**Avis sur le projet d'exploitation du parc éolien
à Treix (52)
porté par la société SEPE JOUBARBE**

n°MRAe 2025APGE4

Nom du pétitionnaire	SEPE JOUBARBE
Commune	Treix
Département	Haute-Marne (52)
Objet de la demande	Demande d'autorisation environnementale de construire et d'exploiter un parc éolien de 2 aérogénérateurs et 1 poste de livraison.
Date de saisine de l'Autorité environnementale	28/11/24

Figure 11: Implantation des deux éoliennes par rapport aux boisements

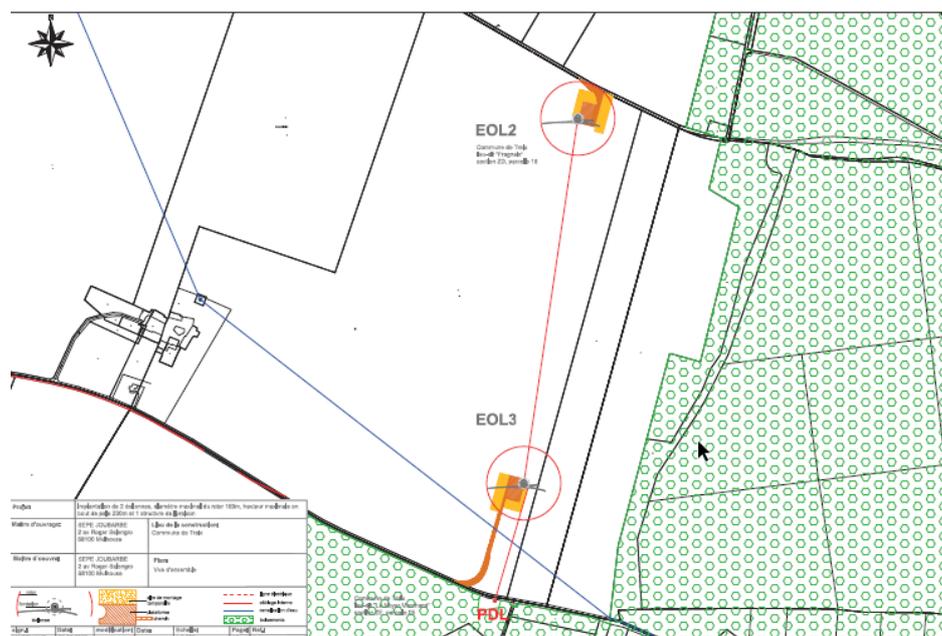
Alors que les recommandations du SRE Champagne Ardenne et du document Eurobats²¹ du Programme des Nations Unies pour l'Environnement (PNUE) recommandent un éloignement minimal entre éoliennes et lisières boisées ou haies de 200 mètres en bout de pale, le plan présenté dans le dossier montre que les deux éoliennes sont à une distance en bout de pale d'environ 160 m par rapport aux lisières boisées.

L'Ae ne partage pas cette analyse sachant notamment que les études conduites sur le site du projet montre que la Pipistrelle commune par exemple occupe la totalité de la zone. L'étude écologique indique également que « l'éolienne E3 occupe un secteur de passage privilégié déterminé sur la base des résultats des études menées sur le terrain avec un effet de lisières marqué à l'est et au sud de l'implantation où s'étendent de vastes boisements, les individus pouvant passer d'une lisière à l'autre en « coupant » au droit de ce projet d'implantation. L'éloignement à 200 m aux lisières et la garde au sol élevée limiteront les risques d'impact sur ces espèces qui sera surveillé dans le cadre de l'application de la réglementation ICPE ».

L'Ae recommande au pétitionnaire de respecter une distance de 200 m en bout de pales entre les machines et les boisements ou haies et de déplacer les éoliennes en conséquence.

Figure 13: Analyse de la saturation visuelle théorique sur le bourg de Treix

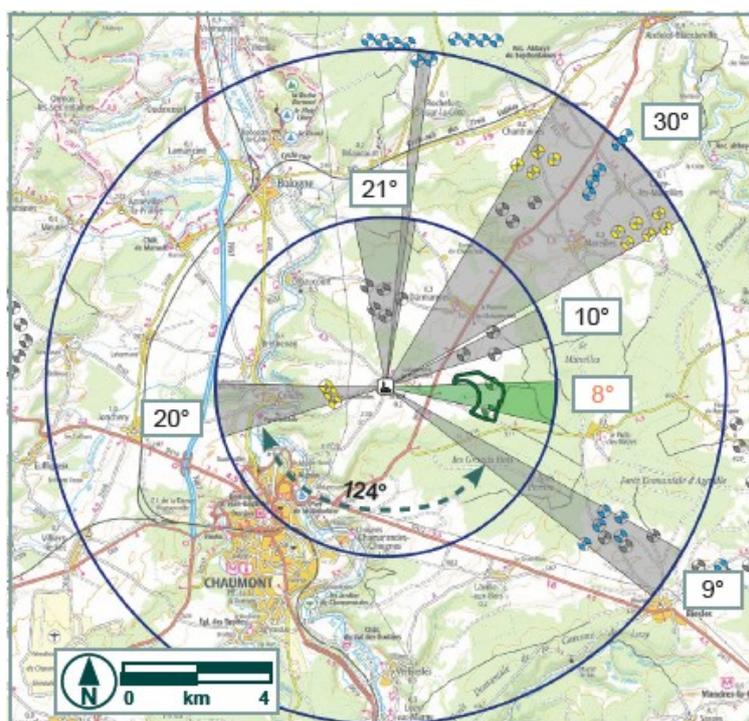
reste inchangé, l'angle d'occupation passera de 90 à 98° (sachant que le seuil d'alerte est de 120 °C maximum pour l'indice d'occupation de l'horizon²³)

Figure 16: Panoramic P070 - Depuis l'entrée sud du cimetière Clamart à Chaumont - Perception après-projet (Cadrage à l'objectif 50 mm vers le projet)

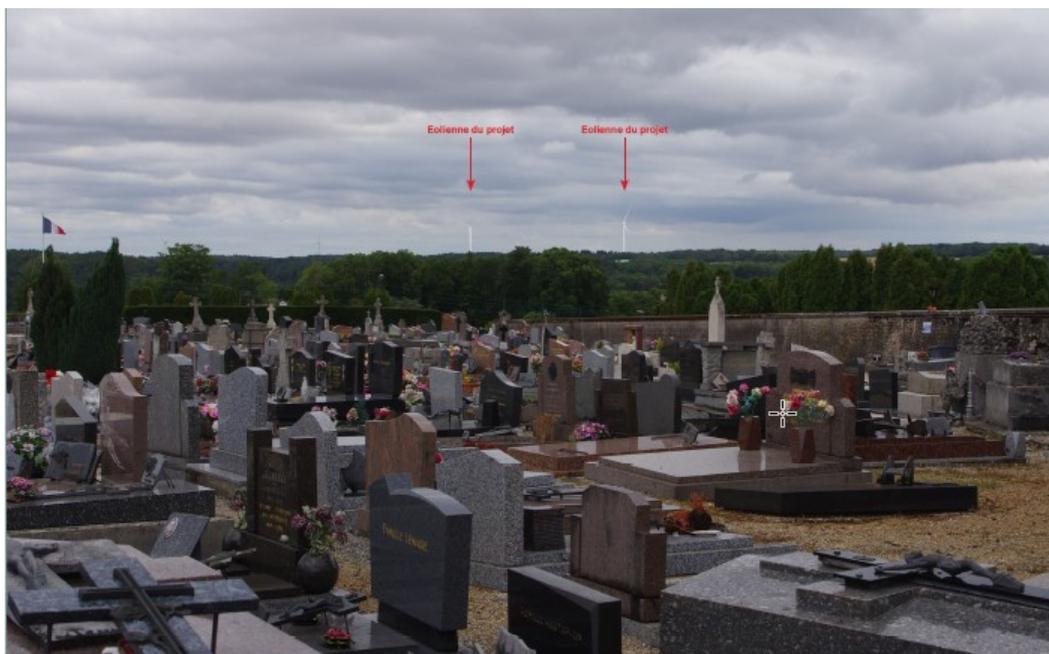
Le nord de la ville de Chaumont est inscrit Site Patrimonial Remarquable (SPR). L'Ae constate que depuis le site patrimonial remarquable de Chaumont, la vue est par endroits très étendue en direction du projet (le photomontage P070 est représentatif de toutes les vues ouvertes depuis le balcon sur lequel la vieille ville de Chaumont est installée). Depuis ce point également, la différence de hauteur avec le parc de la vallée de Rognon est marquée et les deux éoliennes du projet sont très prégnantes dans le panorama. La diminution de la hauteur pourrait atténuer cet effet et rendre le projet plus acceptable.
